Rapport de l'Inspection des installations classées

Visite d'inspection du 22/10/2024

SODEBO

Références : D24.0418
Code AIOT : 0006301128

Plaque d'identification de l'équipement C33

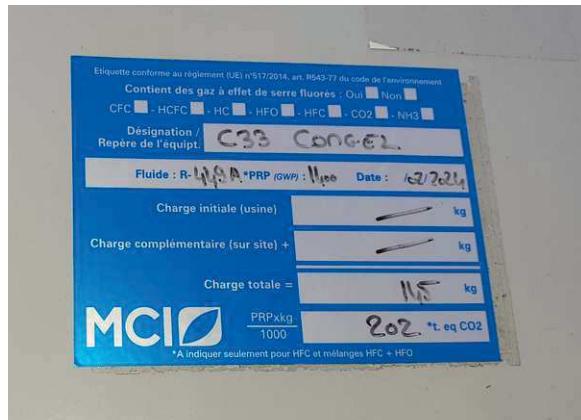
Le fluide R404A de C33 - Congélateur central a été remplacé par l'opérateur MCI en janvier 2024 par du R449A (potentiel d'appauvrissement de la couche d'ozone égal à 0 et PRP de 1300). Les 4 BSDD consultés sur site font état d'une prise en charge d'un total de 151,2 kg de R404A, cohérente avec la quantité théorique contenue dans l'équipement (160 kg). L'équipement est conforme à la prescription contrôlée.
